监理工程师通知单

工程名称：通威公安县藕池镇扁担湖渔场 100MW 渔光一体光伏电站项目

JXM15-JL01-005

事由：关于升压站施工安全、构架基础接地扁铁焊接事宜

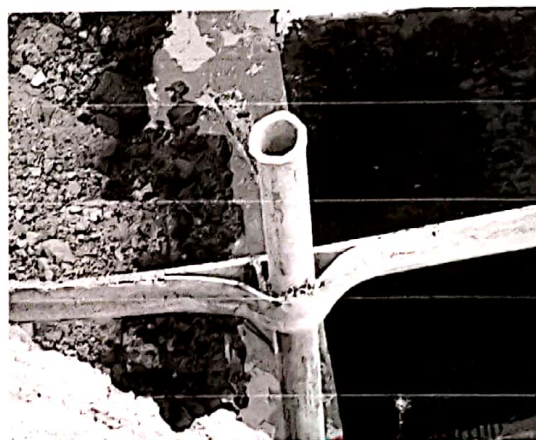
1、35KV 预制舱基础基坑回填个别人员未佩戴安全帽（附图）；

2、构架基础防雷接地扁铁焊接不规范，接地扁铁与接地极搭接面积不够，焊缝不平整且接地扁铁未三面焊（附图）。
